改善対策情報

平成 28 年 6 月 30 日届出。 改善対策番号 500

改善対策情報

改善箇所説明図

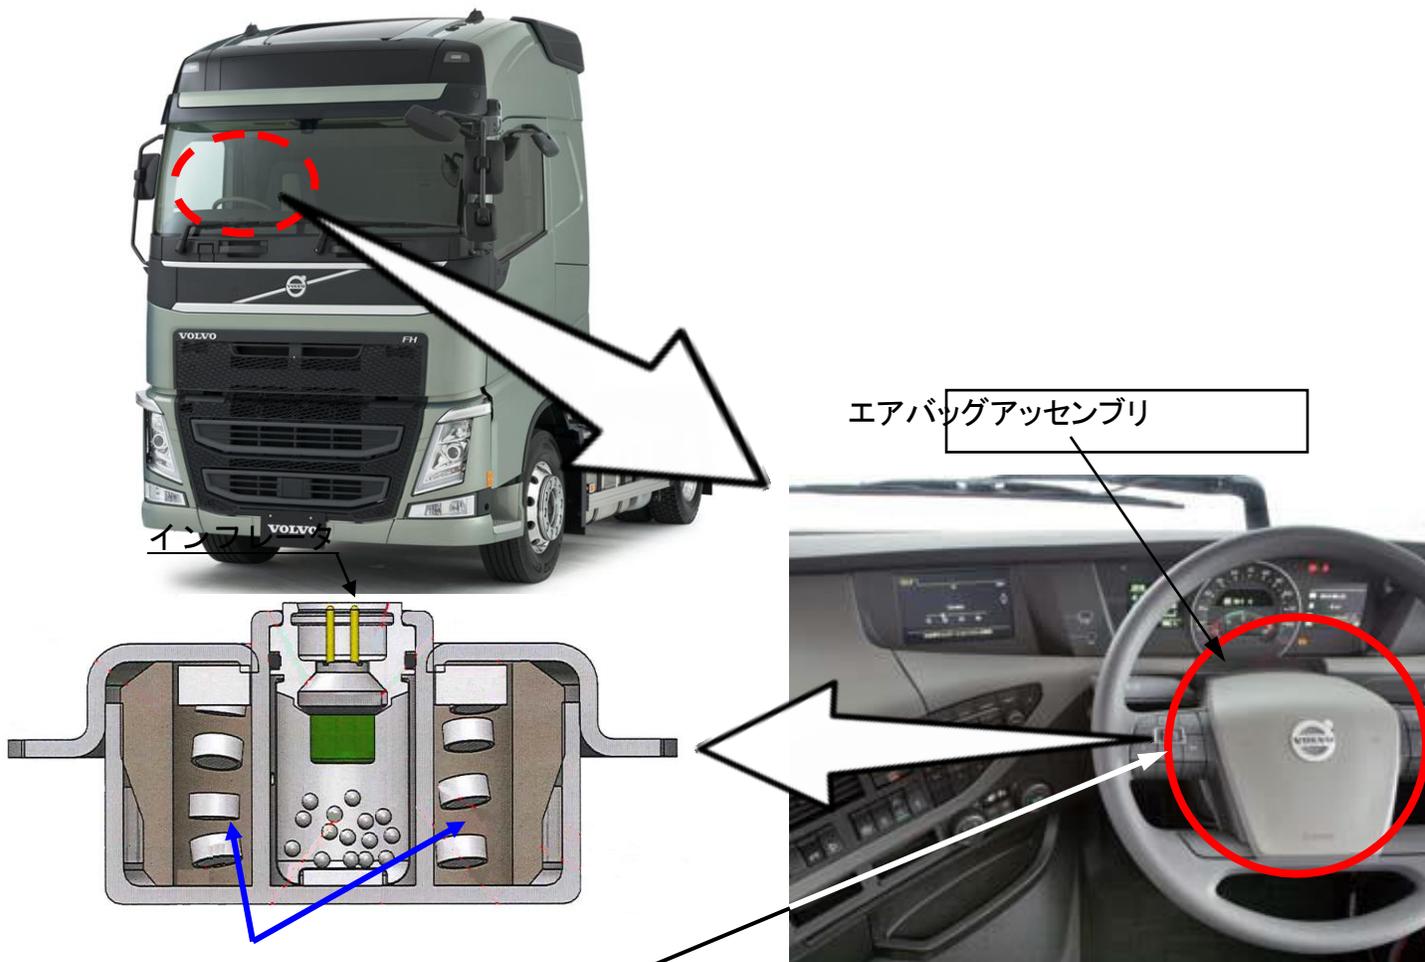
不具合発生箇所

運転者席側エアバッグのインフレーター(膨張装置)において、高温多湿の環境下での長期使用によりガス発生剤が劣化することがある。そのため、エアバッグ展開時にインフレーター内圧が異常上昇して、インフレーター容器が破損するおそれがある。

改善措置の内容

全車両、予防的措置として運転者席側エアバッグアッセンブリを対策品と交換する。なお、交換用対策部品の準備に時間を要することから、対象ユーザーへは準備できた段階(2017年3月中旬予定)で再通知する。

注: 内は交換する部品を示す。

識別: 作業完了車には、車名型式名板の車台番号横に黄色または白色ペイントを塗布する。
